ENQUETE PUBLIQUE UNIQUE
DU 13/11/2023 AU 13/12/2023

**RAPPORT DU COMMISSAIRE ENQUETEUR
SUR LA DEMANDE D'AUTORISATION
ENVIRONNEMENTALE ET LA DEMANDE
PREALABLE A LA DECLARATION D'UTILITE
PUBLIQUE DE LA ZAC MAS DU TAUREAU
PRESENTEES PAR LA SERL**

Figure 13 : Le projet de la ZAC Mas du Taureau au stade du dossier de création modificatif

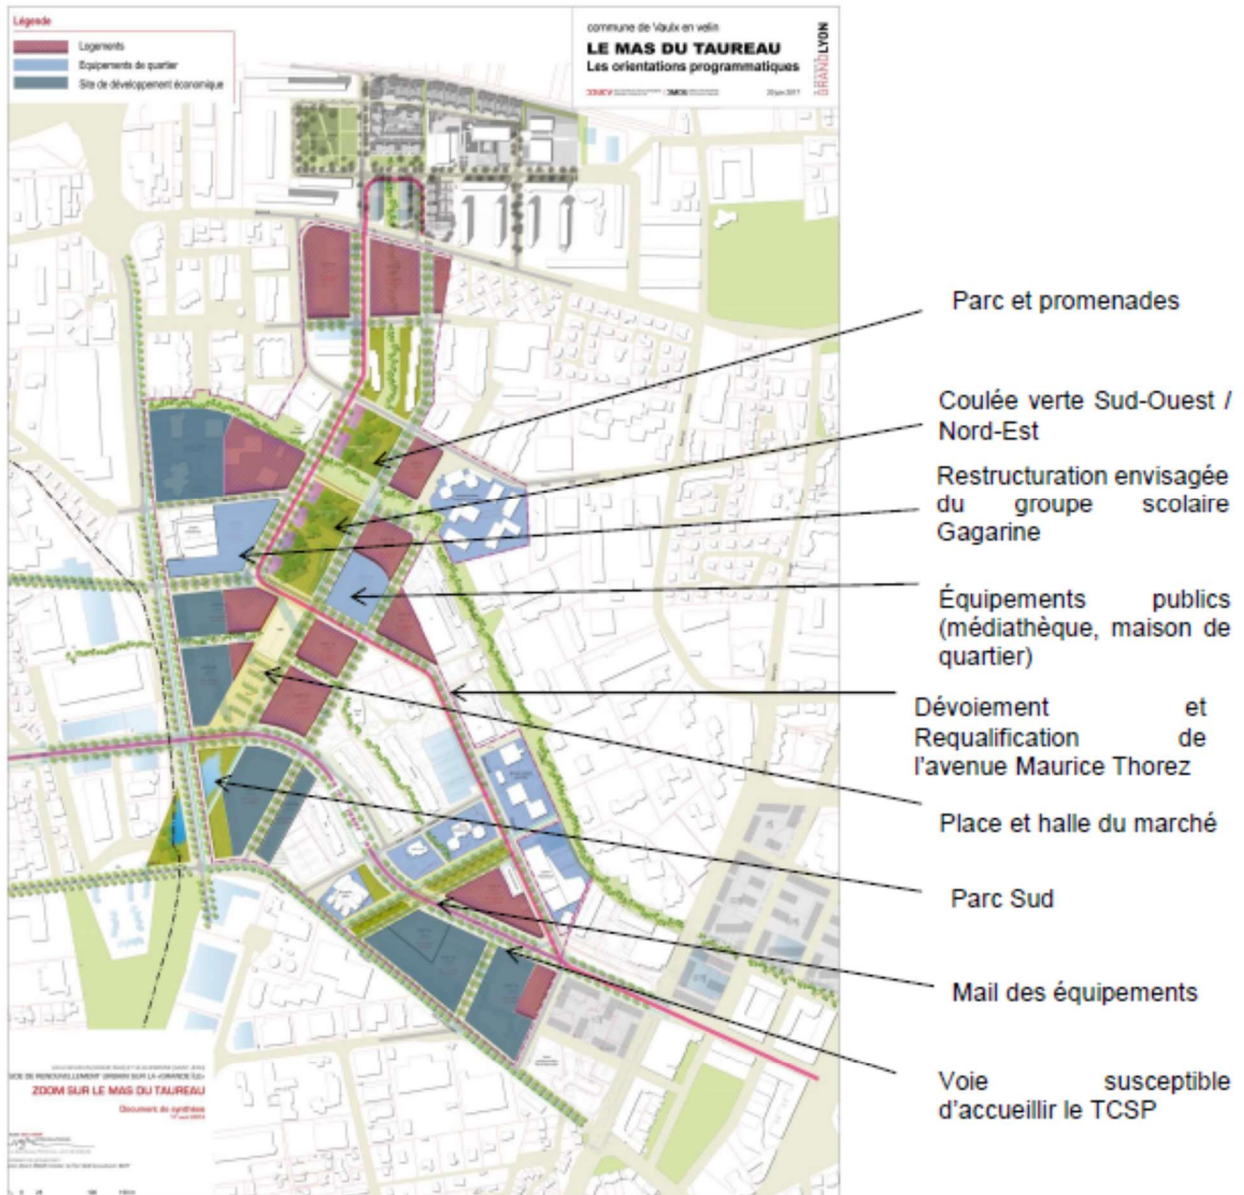
Pour mémoire et comme indiqué dans l'étude d'impact (cf. page 21 de l'étude) le plan initial développé par la Métropole de Lyon et la Ville de Vaulx-en-Velin prévoyait l'implantation de la future coulée verte sur la place Guy Môquet et l'installation de la future centralité sur l'actuel grand paysage présent au niveau des anciens LCR3 (cf. carte page 20 de l'étude d'impact ci-dessous et extrait ci-dessous).

- Une modification de la centralité du projet : L'un des sujets majeurs de cette mise à jour est la prise en compte de la biodiversité et du paysage existant. Le projet retenu s'articule autour de la protection des arbres et de la biodiversité présente et modifie entièrement la centralité afin de privilégier la création des espaces minéralisés sur les lieux déjà très imperméabilisés et renforcer le paysage sur les lieux déjà végétalisés. L'implantation des bâtis ont aussi fait l'objet d'une modification afin de mieux intégrer la présence des arbres et de les éviter au maximum. De plus, il a été décidé d'adapter certaines voiries au sud de la ZAC en supprimant la présence de la voiture aux profits des modes doux afin de préserver plus d'arbres.

Il est prévu de planter environ 1 730 arbres (espaces publics + espaces privés) soit 3 arbres plantés pour un arbre coupé (cf. page 169 de l'étude d'impact).

En réaffectant les zones initialement dédiées à la coulée verte et à la future centralité, le projet démontre une volonté de maximiser l'utilisation des espaces urbains tout en tenant compte des besoins spécifiques du quartier. Cela offre également la possibilité de concevoir une centralité plus cohérente et fonctionnelle, intégrant harmonieusement les équipements culturels, les espaces verts et les infrastructures nécessaires pour créer un lieu de vie animé et convivial.

En résumé, la modification du plan initial, en déplaçant la coulée verte et en réaffectant l'emplacement de la future centralité, témoigne d'une approche réfléchie et adaptative du projet urbain. Cela permet d'optimiser l'utilisation des ressources disponibles, de créer un environnement urbain plus attractif et de répondre de manière plus efficace aux besoins actuels et futurs de la ville de Vaulx-en-Velin.

Figure 20 : Futur schéma viaire de la ZAC

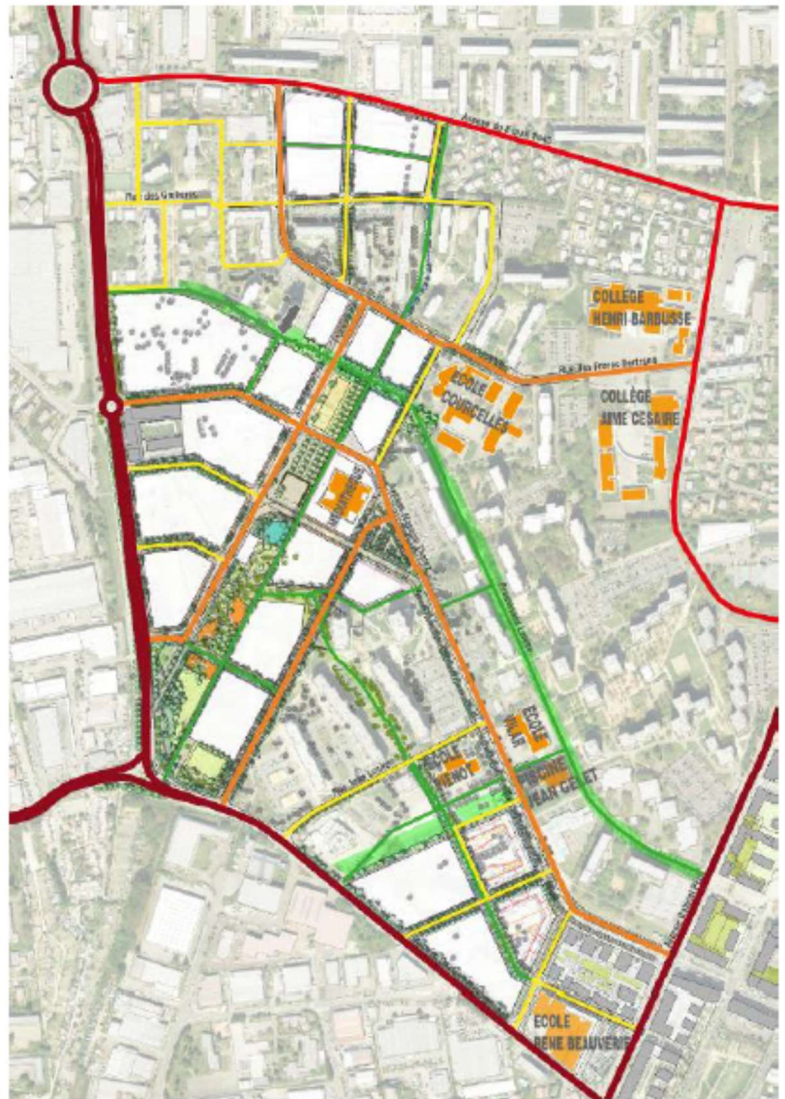
1. Question 1 // Compatibilité projet et OAP

- La rue Jean Lesire n'apparaît pas dans le projet car cette voirie a fait l'objet d'une requalification par la Métropole en amont du projet. Cette erreur matérielle va être corrigée dans le cadre de la modification n°4 portée par la Métropole actuellement.

- La ligne Réseau Vélo Expresse définie dans l'OAP est bien intégrée dans la conception des futurs espaces publics. Elle passera allée du Mens, Avenue Monmousseau, le mail des équipements à l'arrière de la Mosquée et elle se raccordera au tram T9 sur l'avenue Maurice Thorez au niveau de la Piscine (cf. ci-dessous Extrait plan Masse secteur SE – Agence TER).

- La voie mode doux n'est pas spécifiquement indiquée sur le plan mais la liaison a été dessinée et existera entre les deux parties existantes de la promenade Lénine.
